改善箇所説明図

燃料タンク(鞍型)

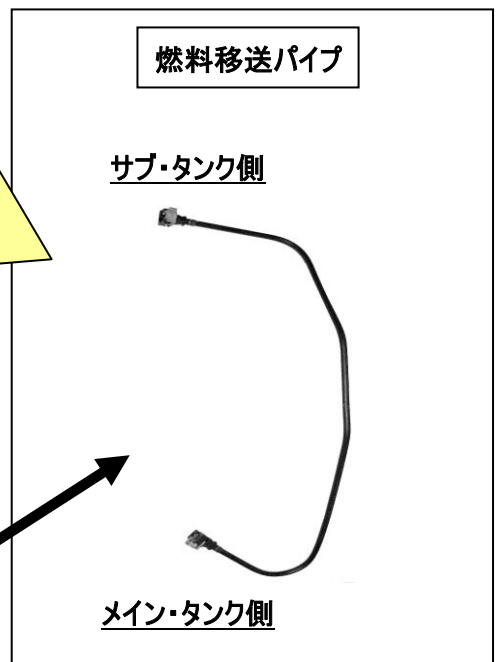
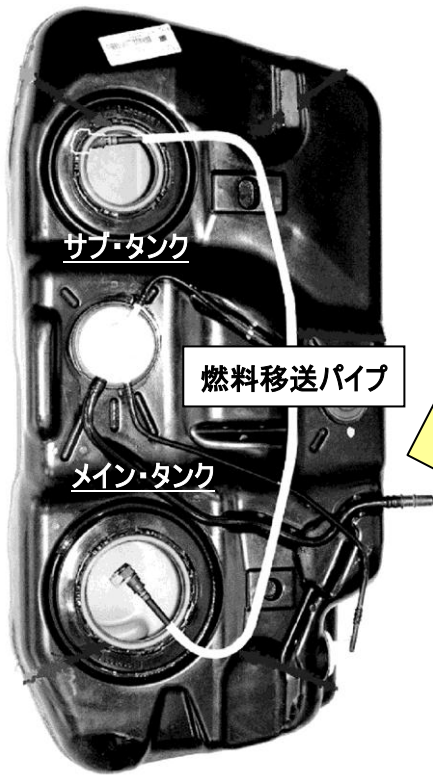
基準不適合発生箇所

燃料タンクにおいて、メイン・タンクとサブ・タンク間をつなぐ燃料移送パイプの形状が不適切なものがあるため、サブ・タンクの燃料がメイン・タンクに移送されないことがある。そのため、燃料の残量が表示されているにもかかわらず、メイン・タンクの燃料が枯渇状態となりエンジンが停止するおそれがある。

改善の内容

全車両、燃料移送パイプを対策品に交換する。

識別： 運転席シート・レールの後部外側固定ボルト頭部に黄色ペイントを塗布する。
